Krycí list ZBV

Název Stavby dle SoD: III/12145 Nazdice - Bučovice Název stavebního objektu/provozního souboru (SO/PS): III/12145, 0,000-4,080 km	Číslo SO/PS / / pořadí Změny SO/PS: - / 1	Číslo ZBV: 1
---	---	-----------------

Změnový list

Předmět Změny: Změna etapizace

Schéma dopravního značení - ETAPA 1 - přechodná úprava SDZ, úplná uzavírka silnice č. III/12145 mezi obcí Bučovice a kř. Nezdice z důvodu opravy povrchu komunikace.

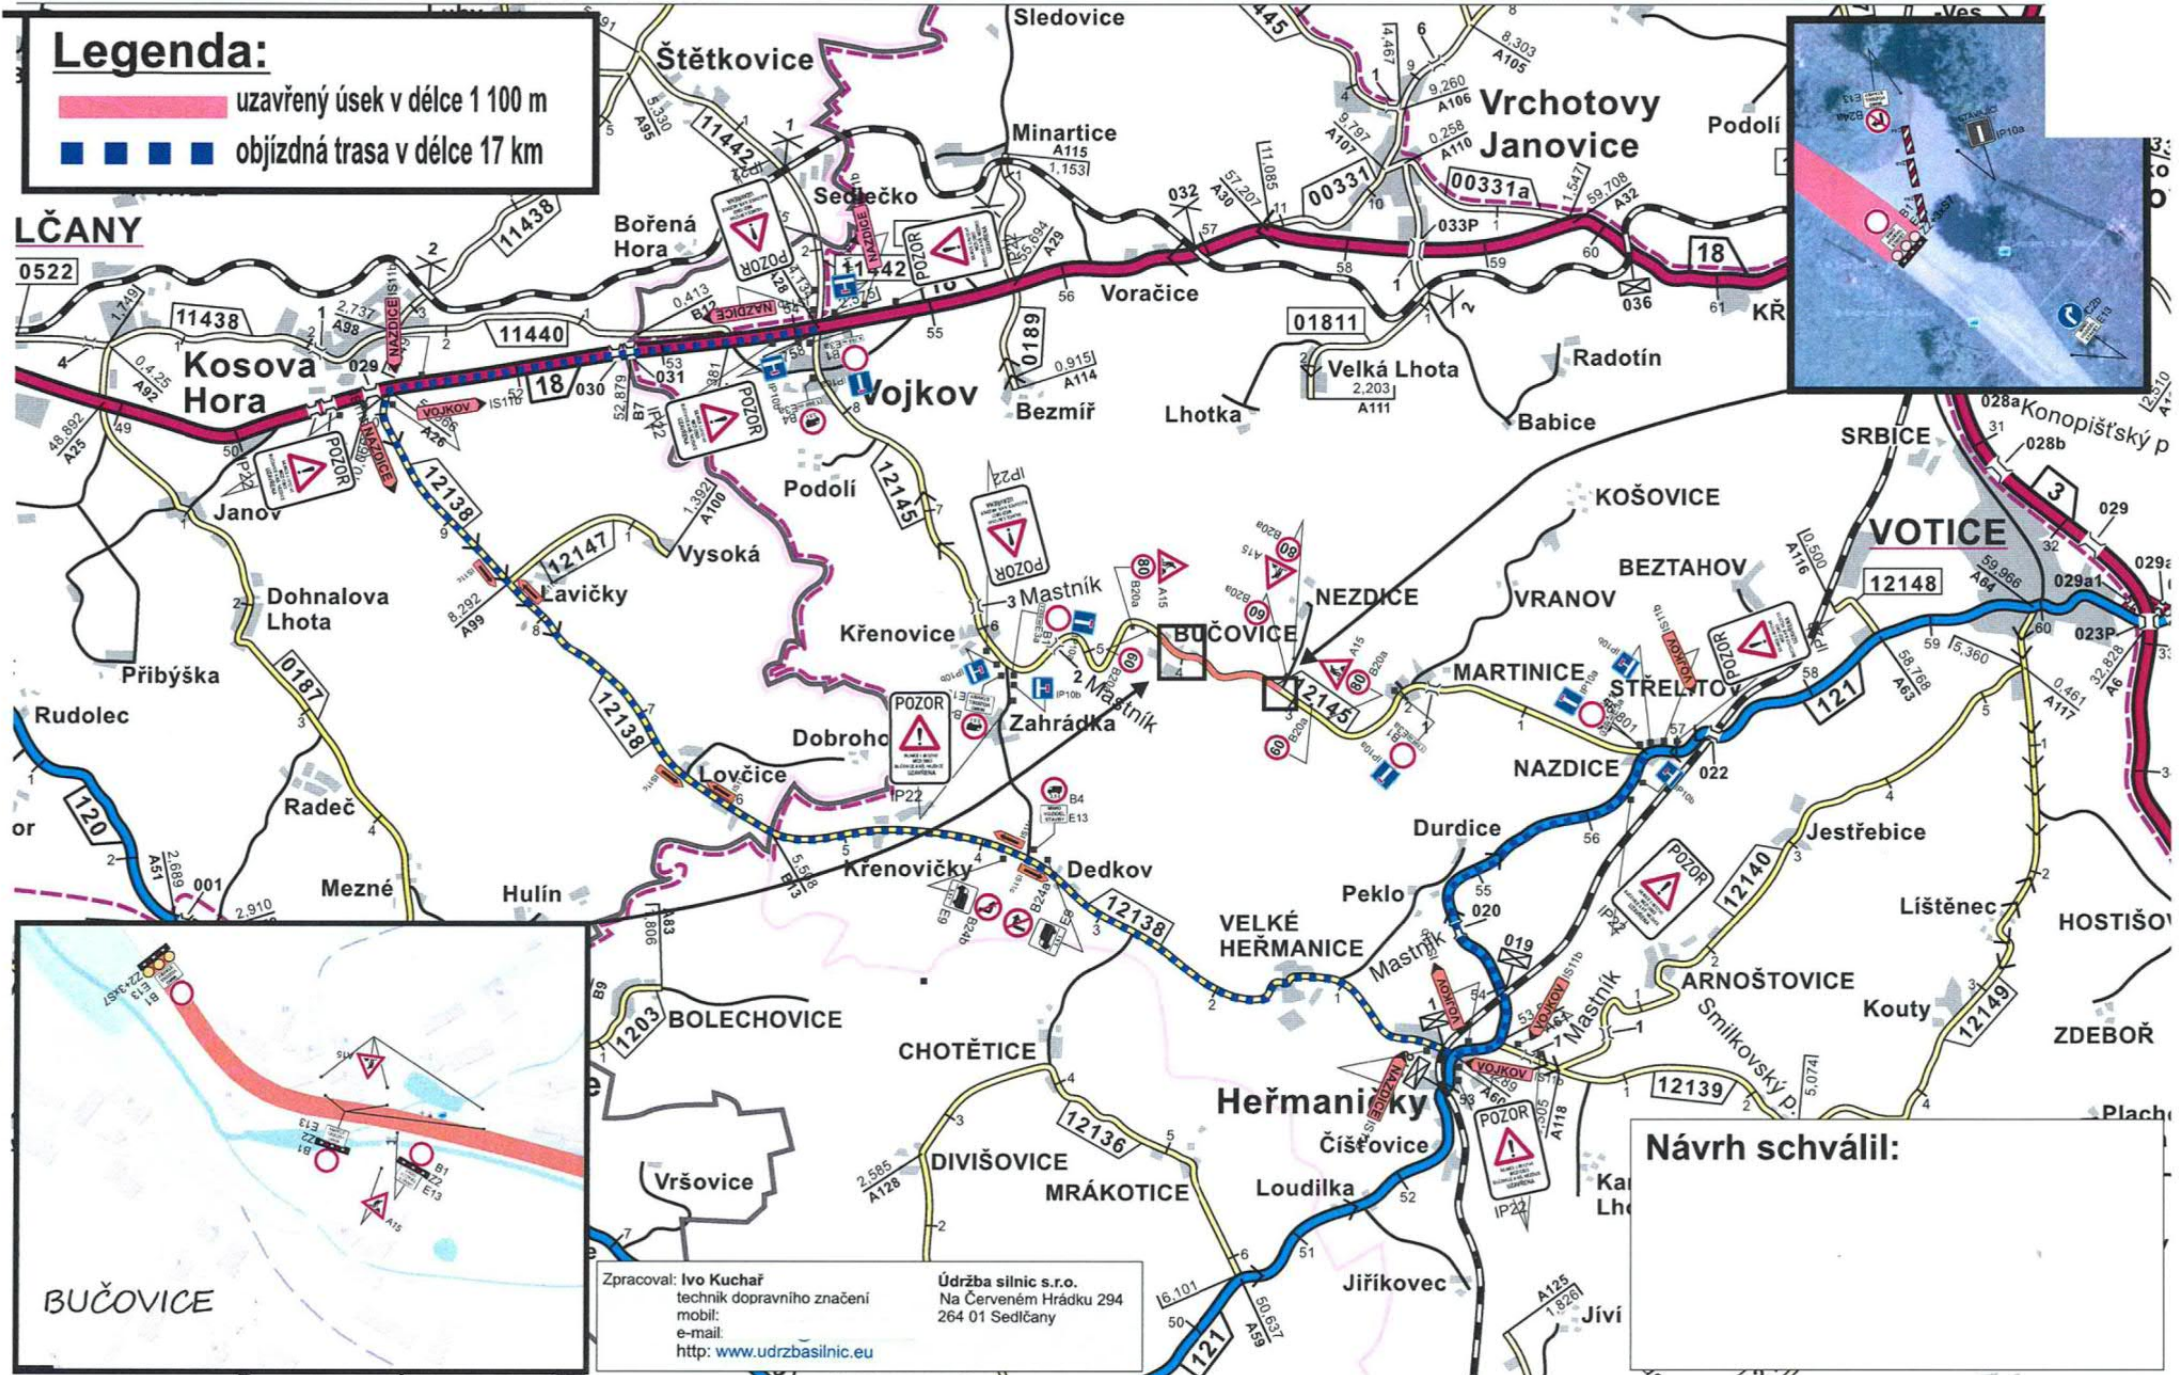
Žádáme o změnu rozsahu díla v souladu s vámi podaným oznámením : Na základě požadavku Integrované autobusové dopravy (obslužnost obcí) budou stavební práce prováděny ve třech na sebe navazujících etapách. Práce budou provedeny v každé etapě v plném rozsahu prací tak, aby daná etapa byla zcela dokončena a dopravně provozuschopná.

S ohledem na výše uvedené bylo nutné upravit návrh DIO na opravu vozovky ve třech etapách. Důsledkem toho dochází k navýšení nákladů Zhotovitele spočívající v nájezdu techniky a posádky pro pokládky ACL 16+ a ACO 11+.
